Mission régionale d'autorité environnementale
BOURGOGNE - FRANCHE - COMTÉ

**Avis de la Mission Régionale d'Autorité environnementale
de Bourgogne-Franche-Comté
sur le projet de centrale agrivoltaïque au sol
sur le territoire de la commune d'Abbenans (25)**

BFC - 26 - 009525/AP

Figure 1: Plan masse du projet (source dossier)

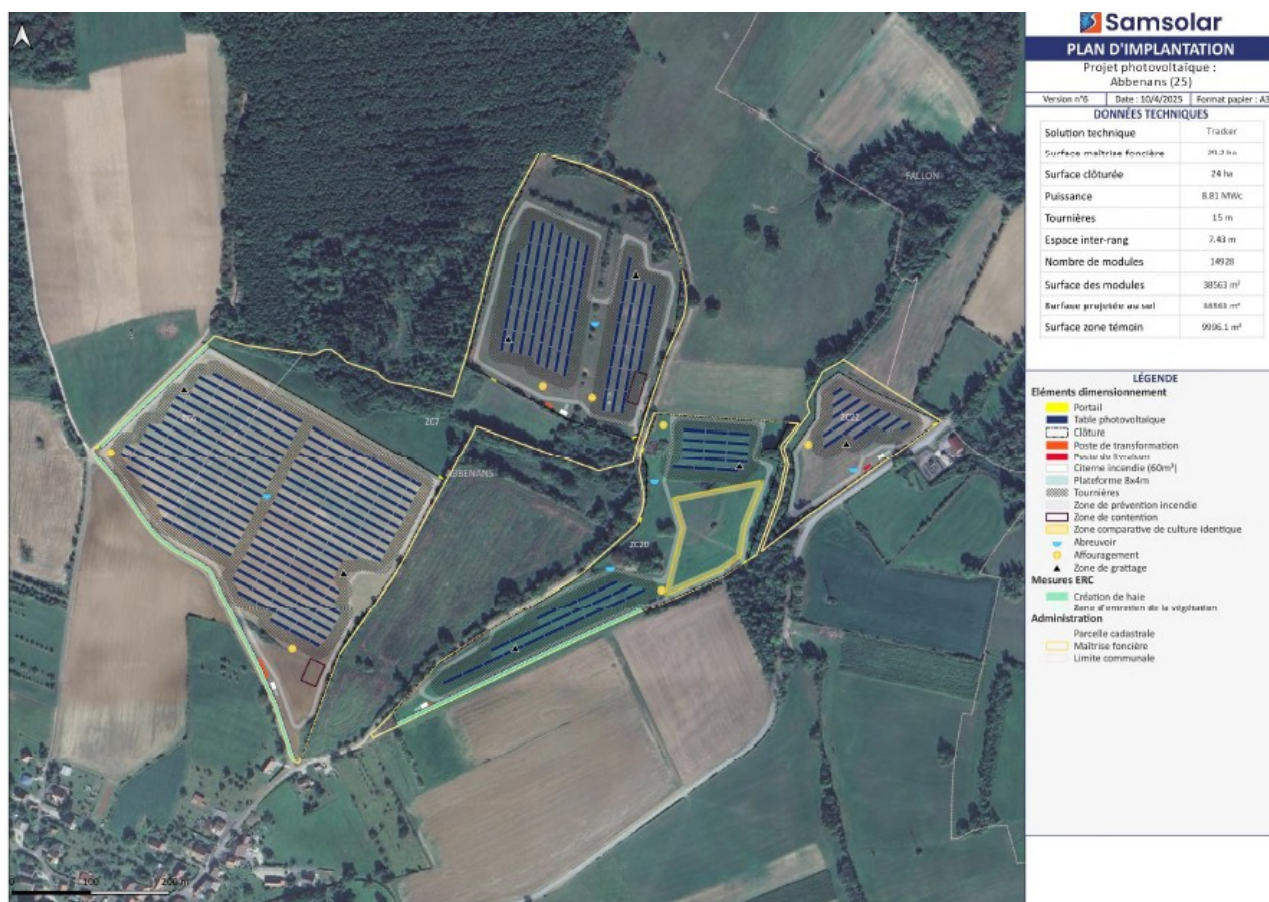
Les deux entités sont composées de tables trackers monopieux à roue crantée², ancrées au sol soit par pieux battus soit par pieux vissés à une profondeur d'environ 2,5 m, le dossier précisant qu'une étude géotechnique sera systématiquement réalisée pour permettre l'optimisation du projet. En l'absence, l'impact de la mise en place des équipements sur les fonctionnalités de sols ne peut être ni décrite ni analysée. Les tables, sur lesquelles seront posés les 14 928 modules en silicium cristallin, ont une hauteur de 5,7 m, au point le plus haut, et 1,7 m, au point le plus bas. L'espace inter-rang est de 7,43 m minimum pour permettre le passage des tracteurs. Les tables photovoltaïques sont orientées au sud, l'inclinaison des modules est de +/- 60° en fonctionnement normal (maximum).

La MRAe rappelle que, conformément à l'article L.122 1 du Code de l'environnement, lorsqu'un projet est constitué de plusieurs travaux, installations, ouvrages ou autres interventions dans le milieu naturel ou le paysage, il doit être appréhendé dans son ensemble, y compris en cas de fractionnement dans le temps et dans l'espace et en cas de multiplicité de maîtres d'ouvrage, afin que ses incidences sur l'environnement soient évaluées dans leur globalité. Le raccordement du parc au réseau électrique, indispensable à son fonctionnement, fait pleinement partie du projet et doit à ce titre être présenté et évalué en même temps. Ses caractéristiques et ses incidences doivent être présentées et évaluées de manière précise, ainsi que tout éventuel renforcement de poste de transformation et de lignes haute tension, même s'ils relèvent d'une autre maîtrise d'ouvrage et d'un calendrier différent.

La MRAe recommande :

- d'inclure dans le périmètre du projet et donc de l'étude d'impact, le raccordement au réseau électrique, fonctionnellement lié au parc photovoltaïque, et les éventuels renforcements nécessaires du réseau électrique et d'en évaluer ses incidences environnementales ;
- de joindre au dossier l'étude géotechnique préalable à la mise en place des équipements afin de décrire les incidences sur les fonctionnalités de sols et de prévoir en conséquence les mesures pour les éviter, les réduire ou les compenser.

Figure 3: Mesures de réduction (source: étude d'impact)

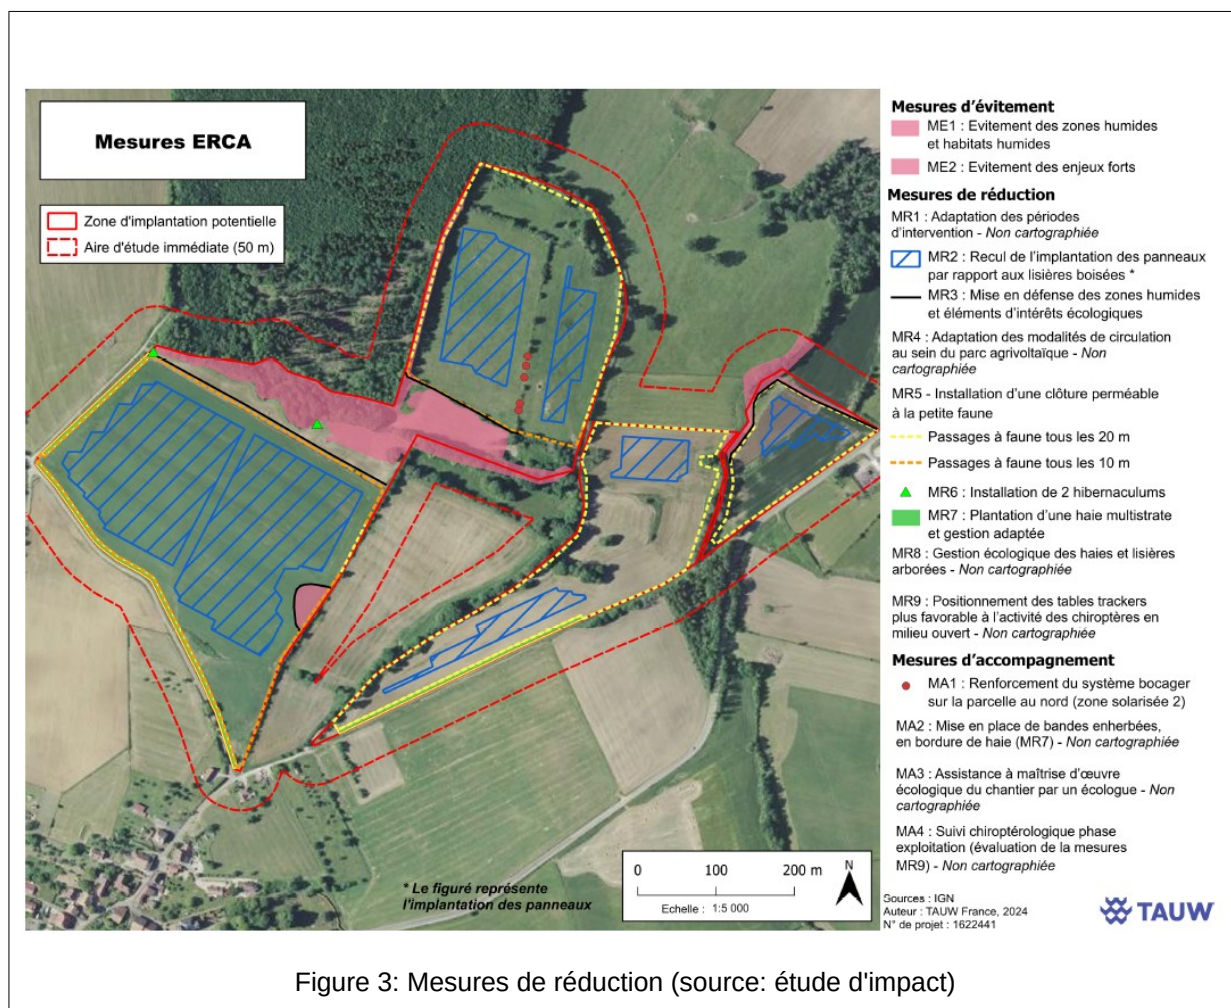
Une démarche d'évitement des zones à enjeux forts a été conduite pour aboutir au choix final d'implantation avec la mesure ME1 « *Évitement des zones humides et habitats humides* ». Cependant, même si les zones humides sont évitées, des clôtures et des panneaux s'implantent à proximité de ces dernières pouvant les impacter notamment en phase de travaux. Des créations de pistes sont également réalisées à proximité de zones humides identifiées. Si les pistes sont créées en zone humide, elles sont considérées comme un remblai ainsi qu'un assèchement au titre de la loi sur l'eau. Il serait judicieux d'instaurer une zone tampon d'une taille suffisante (au minimum 5 mètres) permettant le retrait de toute installation susceptible d'altérer la préservation des zones humides présentes au sein de la ZIP. Cette bande tampon permettrait également de préserver un espace de bon fonctionnement des zones humides.

Il est envisagé, dans le cadre du projet, la création d'un linéaire d'environ 3 015 m de haies en bordure ouest de l'entité nord et en bordure sud de l'entité sud. Cette mesure de réduction « MR7 : Plantation d'une haie multistratée et gestion adaptée » devrait favoriser l'intégration paysagère du projet et être favorable pour la biodiversité locale en renforçant le réseau de corridors écologiques. Une mesure de réduction MR8 : « *Gestion écologique des haies et lisières arborées* » précise les modalités d'entretien des haies et des lisières. L'étude précise que les espèces prévues pour l'implantation seront autochtones et indigènes sans préciser leurs origines. Il est recommandé de choisir prioritairement le label « végétal local » pour l'implantation de haies.

La MRAe recommande :

- d'instaurer une bande tampon à une distance suffisante autour des zones humides permettant à la fois le retrait de toute installation susceptibles d'altérer la préservation des zones humides présentes au sein de la ZIP et également de préserver un espace de bon fonctionnement des zones humides ;
- de choisir prioritairement le label « végétal local » pour l'implantation de haies.
